## ***Quesiti del giorno 6 ottobre 2015***

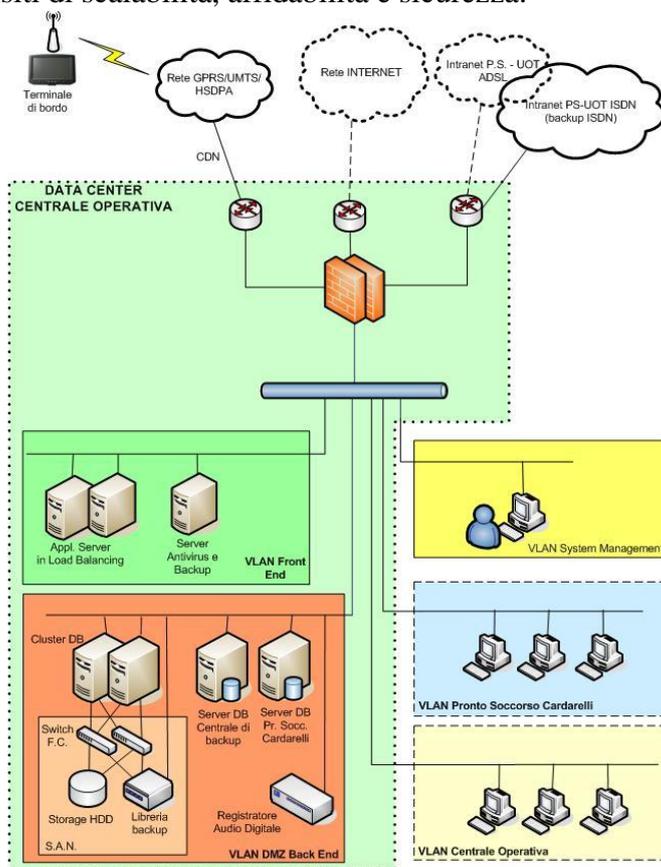
**DOMANDA:** A pagina 13 del Capitolato Tecnico – Allegato “B” al bando di gara. Si chiede di specificare se lo Storage IBM DS4700 è acceduto dai soli server in configurazione cluster (IBM JS23) oppure anche dai server IBM JS12 di backup e IBM HS22 antivirus e backup

**RISPOSTA:** Lo schema dell’attuale configurazione hardware è riportato nella figura seguente estratta dal progetto esecutivo presentato ad Aprile 2010 dalla Ditta Aggiudicataria. Dallo schema

appare evidente che lo Storage è acceduto sia dai server in configurazione cluster (IBM JS23) ma non dai server di back up (IBM JS12) né da quelli di antivirus e backup al fine di soddisfare ampiamente tutti i requisiti di scalabilità, affidabilità e sicurezza.
